19. September 2018

Dringend: Wichtige Aktualisierung einer Sicherheitsmitteilung
AFX® Endovascular AAA System

Abbildung 4: Sicherstellen, dass der Führungsdraht nicht hinter einer Stentstrebe eingeklemmt wird

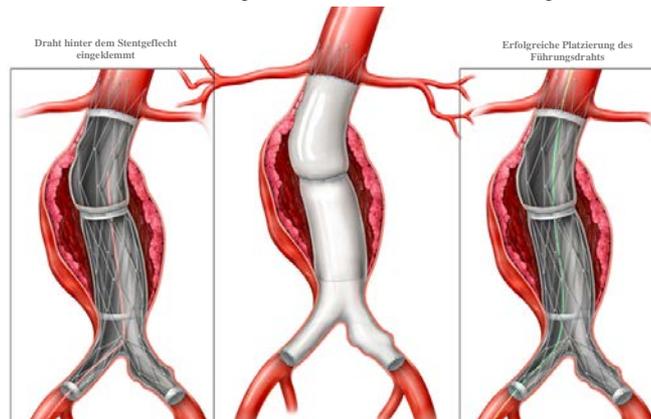
1. Beachten Sie die Protokolle der jeweiligen Einrichtung in Bezug auf Anästhesie, Antikoagulation und Überwachung der Vitalzeichen.
2. Positionieren Sie den Patienten so auf dem Aufnahmetisch, dass eine fluoroskopische Visualisierung vom Aortenbogen bis zu den femoralen Bifurkationen möglich ist.
3. Eröffnen Sie den Zugang zum Lumen über die Femoralarterien.
4. Sorgen Sie bei Bedarf für eine angemessene proximale und distale Gefäßkontrolle der chirurgisch freigelegten Arteria femoralis.
5. Schieben Sie gemäß der Gebrauchsanweisung des Herstellers einen flexiblen Führungsdraht mit „J-Spitze“, einen Pigtail-Katheter oder ein akzeptables gleichwertiges Produkt unter Fluoroskopie in das Gefäßsystem vor.
 - **HINWEIS:** Durch die Auswahl geeigneter Komponenten kann die Gefahr eines Vorschubs hinter eine Stentstrebe eingeschränkt werden. Siehe **Abbildung 4**.

Abbildung 5: Verwendung eines Ballons zur Bestätigung der korrekten Platzierung des Führungsdrahts

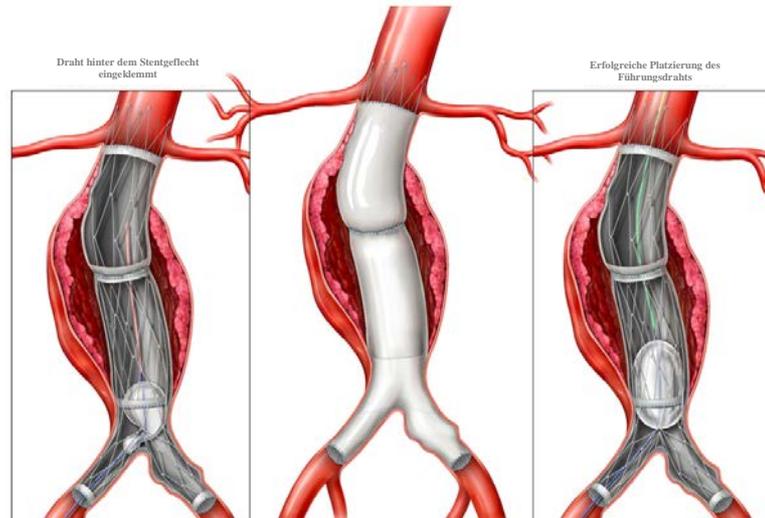
- **HINWEIS:** Ein Abknicken des Ballons während der Inflation bzw. ein vergrößerter Bereich beim Stentgeflecht kann darauf hindeuten, dass der Draht hinter einer Stentstrebe platziert wurde. Siehe **Abbildung 5**.

VORSICHT: Die Inflation und das Verschieben des Ballons sollten langsam erfolgen, damit der bereits vorhandene AFX-Endograft weder beschädigt noch gelöst wird.

WARNUNG: Wird der Ballon zu stark inflatiert, um den Zugang zum Lumen sicherzustellen, kann der falsche Eindruck entstehen, dass ein Führungsdraht hinter einer Stentstrebe platziert wurde, oder es besteht das Risiko, dass der Hauptkörper nach kranial verschoben wird.
